**Avis de la mission régionale
d'autorité environnementale
Hauts-de-France
sur le projet de forage d'irrigation agricole
de la SCA Saint Ouen
à Etavigny (60)**

n°MRAe 2021-5976

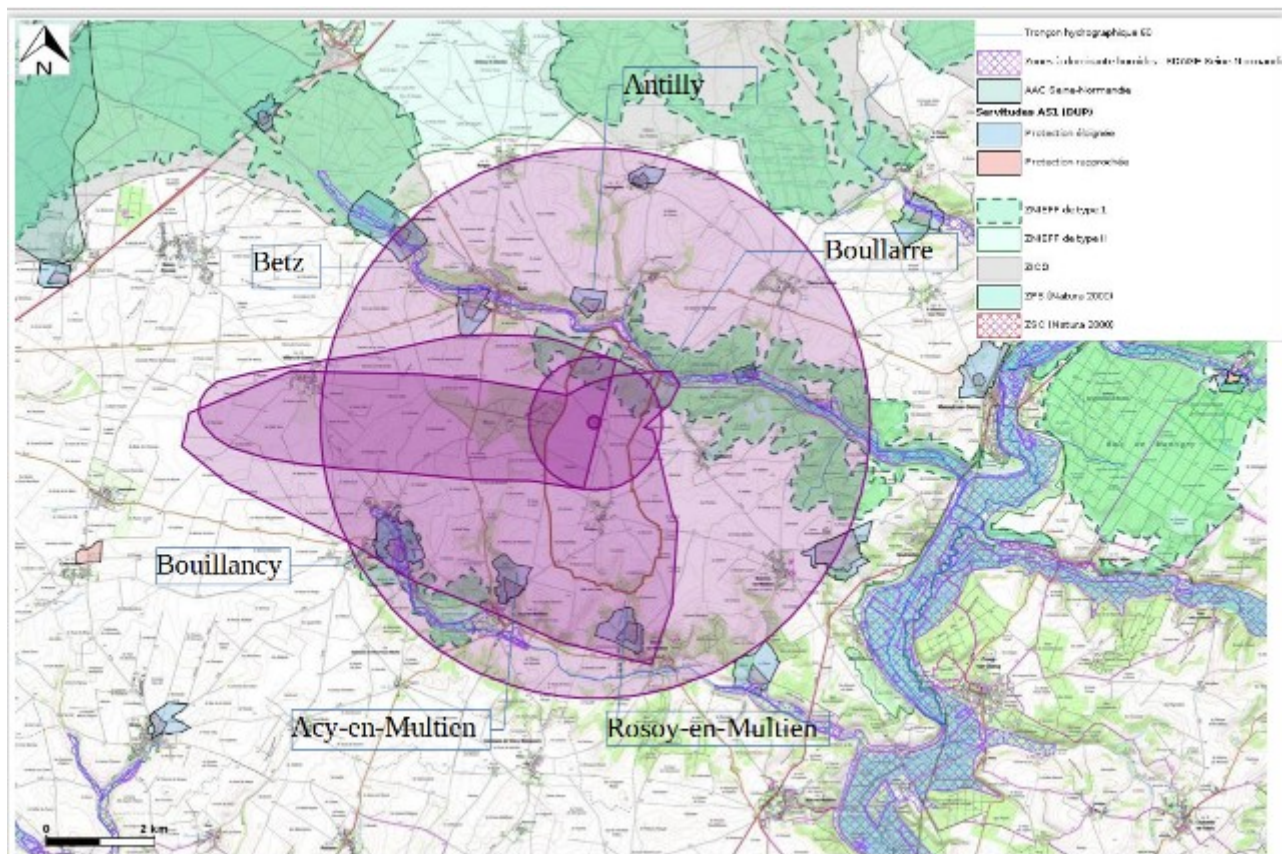
Une modélisation du rayon d'action (cône de rabattement) est réalisée pages 40 et suivantes de l'évaluation environnementale. Le chiffre retenu dans l'analyse des impacts pour ce rayon d'action est de 127,28 mètres (ramené à 125 m dans la suite du dossier) pour un prélèvement de 20 heures. L'étude omet le fait que le repos de quatre heures ne permet pas à la nappe de retrouver son niveau initial. Il est nécessaire de reprendre le calcul sur l'hypothèse de prélèvement prévue dans le dossier à savoir un prélèvement de 20 h sur 24 h de juin à septembre.

En utilisant les mêmes paramètres hydrodynamiques que l'étude d'impact (tableau 5, page 40), la DREAL Hauts-de-France, en utilisant la méthode de Jacob/Theis⁷, obtient un rayon de l'ordre de 1 200 mètres. Ce rayon d'action, même s'il n'atteint pas le point de captage de Boullare situé à 1 500 mètres environ, atteint son périmètre rapproché. Il s'approche également du cours d'eau la Grivette et des zones à dominante humide définies par le SDAGE. L'impact sur la nappe alluviale accompagnant le cours d'eau est donc à étudier.

- *de reprendre les calculs d'influence du projet de forage en appliquant des valeurs de paramètres hydrodynamiques en rapport avec la nappe concernée, et sur la base des conditions de prélèvement définies dans le dossier sur la durée de la période d'irrigation, et non pas sur une seule journée ;*
- *et d'étudier les impacts du projet de forage, notamment sur le captage de Boullare, la nappe alluviale et les zones à dominante humide attenantes à la Grivette.*
